监 理 通 知 单

工程名称: 隆化县村级光伏扶贫电站项目(二)

编号: ZHJL-LHFP-002

关于施工质量问题

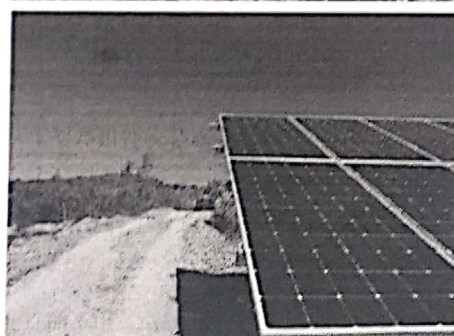
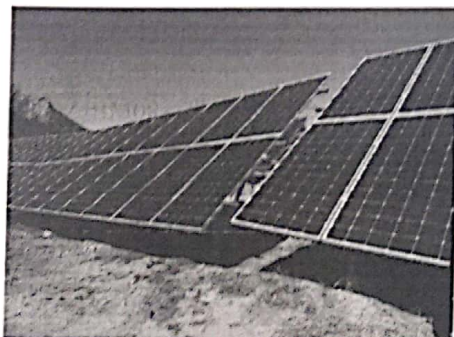
2019年10月13日监理人员在巡视检查白杨沟光伏区支架及组件安装施工时:

- 1.发现个别方阵连接处上下不平整。
- 2.前立柱及后立柱垂直度偏差较多。
- 3.个别立柱防水圈损坏严重。
- 4.组件安装不规范,横梁参差不齐。
- 5.安装好组件个别处翘角,观感情况严重超出误差允许的范围等问题。

针对以上问题要求有关施工单位严格按图纸规范及相关施工方案的要求施工,严格自查、对不合格支架及防水圈需要整改,确保安装施工的质量,施工单位整改完成自检合格后报监理项目部复查,否则将给予严厉处罚。以上问题三日内整改回复。
